Dichiarazione protocollo n. RM0238297 del 17/04/2024

ABITAZIONE int 82

Catasto dei Fabbricati - Situazione al 30/04/2024 - Comune di ROMA(H501) - < Foglio 194 - Particella 162 - Subalterno 503 >
VIA TRIONFALE n. 8891 Edificio D Scala 7 Interno 82 Piano 3

DIFFORMITA' RILEVATE

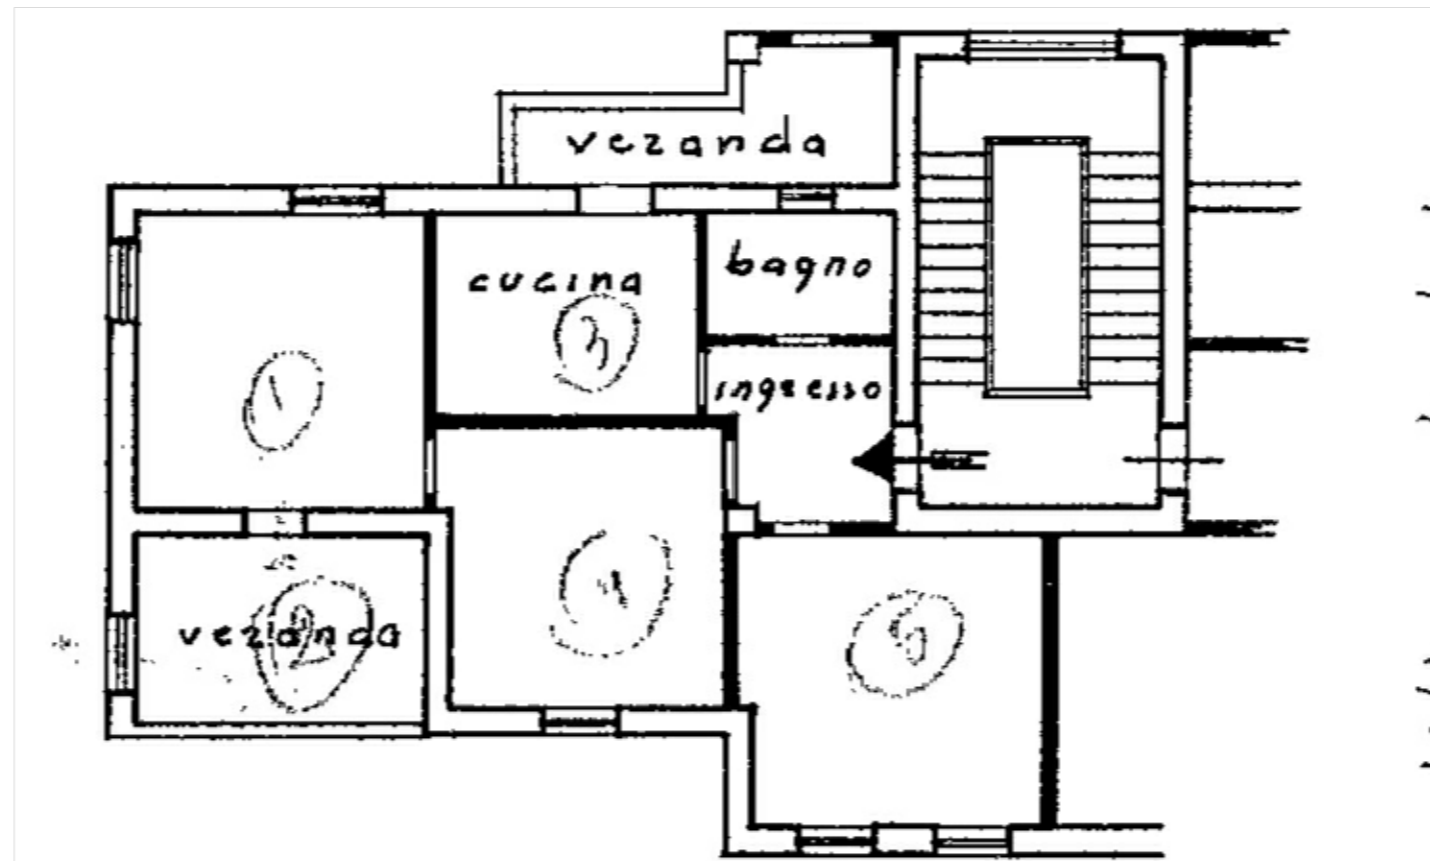
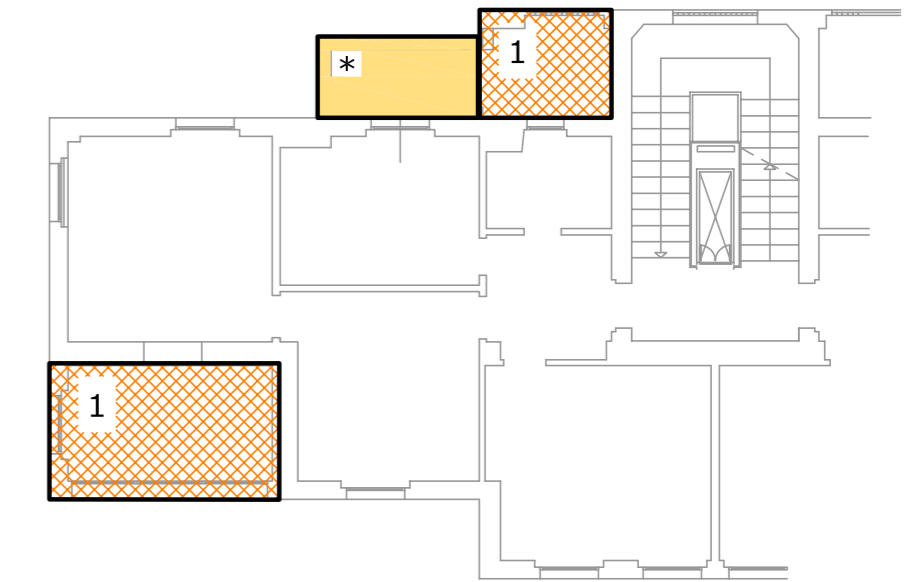
1 - Ampliamento a destinazione residenziale per sup netta totale di circa mq 12,90. Domanda di Condono 87/238783/11 richiesta per una superficie residenziale di mq 9,60. Si consiglia la presentazione di documentazione aggiuntiva completa di visura storica, planimetria aggiornata, modulo-descrizione lavori e relazione esplicativa per rettifica della superficie.

2 - (opere di manutenzione straordinaria MS) Diversa distribuzione interna

- * Presso il Catasto:
- VISURA Modifica/inserimento "scala e palazzina"
- PLANIMETRIA Inserimento "Inserimento "scala-interno-palazzina"
- Errata rappresentazione della veranda

(eventuali) PRATICHE da PRESENTARE:

- Docfa con planimetria per inserimento di dati
- Doc aggiuntiva Condono
